AVIS RELATIF À LA PROTECTION CONTRE LES EVENTUELS EFFETS NOCIFS ET NUISANCES PROVOQUÉS PAR LES RAYONNEMENTS NON IONISANTS GÉNÉRÉS PAR DES ANTENNES ÉMETTRICES STATIONNAIRES

Commune : GEMBLOUX - Exploitant : TELENET GROUP

Référence exploitant : NR1122E

Rapport n° 2901 / 2025

Figure 1 : Vue en plan des lieux de séjour et des points de contrôle

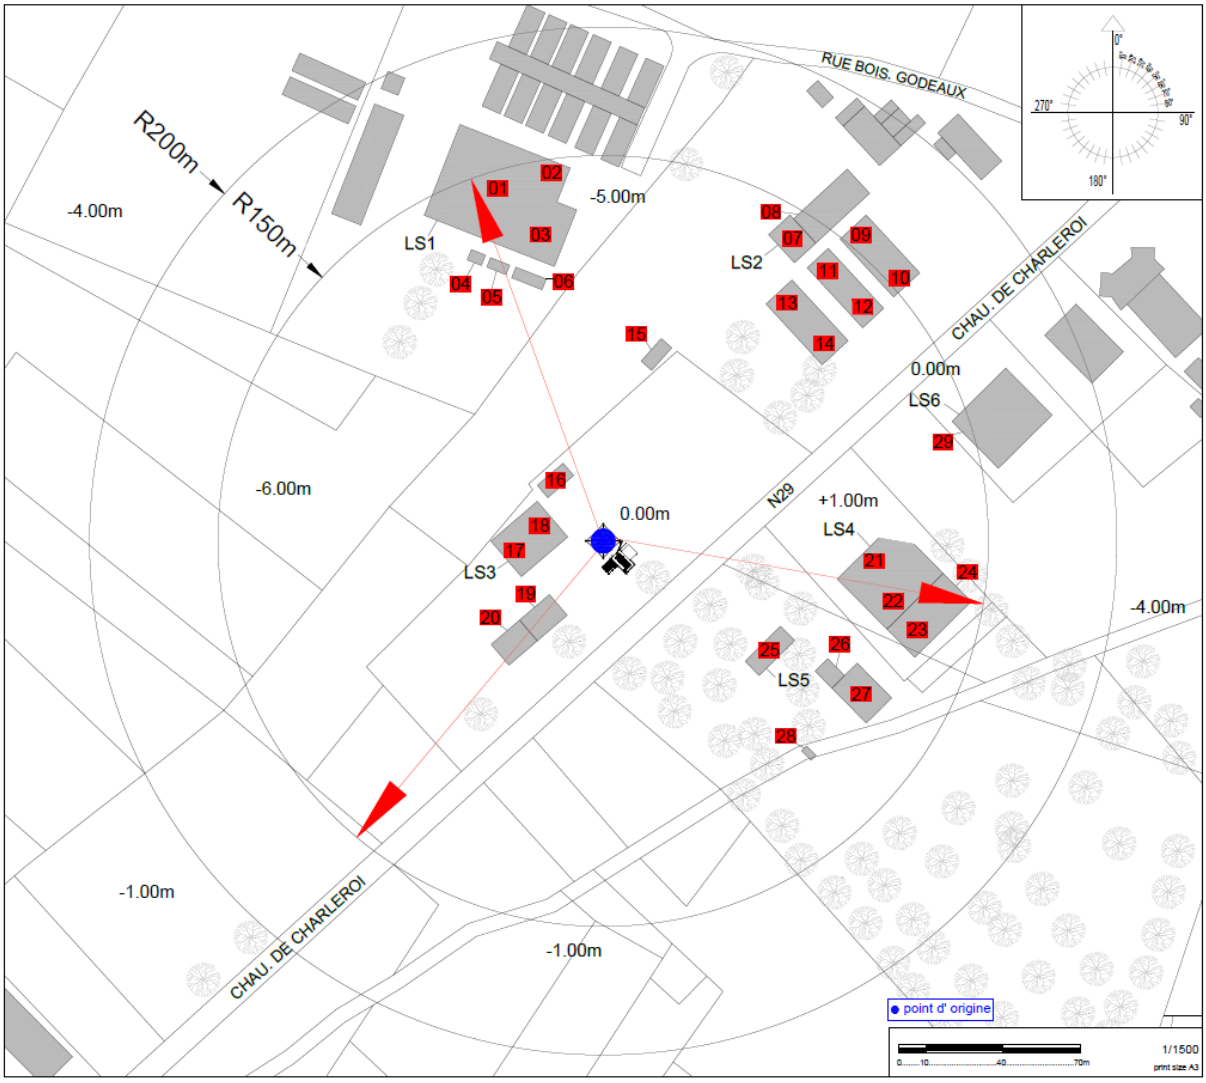
En ce qui concerne les antennes de l'installation mentionnées dans le tableau 1, la distance maximale à laquelle la limite pourrait être atteinte, à l'extérieur, est égale à 93,5 m. S'il n'y a pas de LS à une distance inférieure, les antennes respectent forcément la limite d'immission.

Dans le cas des LS situés à l'intérieur des bâtiments, une atténuation d'obstacle est prise en compte et il en résulte que la distance maximale à laquelle la limite pourrait être atteinte se réduit à 67,2 m.

Figure 2 : Vue en plan des installations d'antennes dans un rayon de 300 mètres autour de l'installation faisant l'objet de la demande d'avis

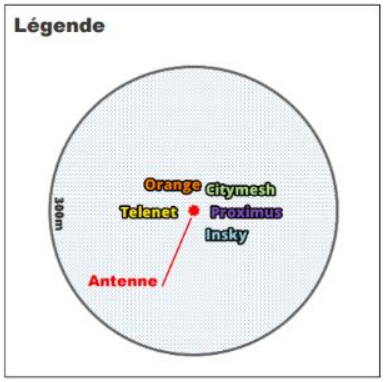
Compte tenu des considérations ci-dessus, il apparaît que l'intensité du rayonnement électromagnétique généré, dans les lieux de séjour situés dans un rayon de 300 mètres autour de l'installation référencée dans le paragraphe 2, par l'ensemble des antennes émettrices stationnaires de l'ensemble des exploitants du même site d'antennes émettrices stationnaires respecte la limite fixée à l'article 4, § 2 du décret.
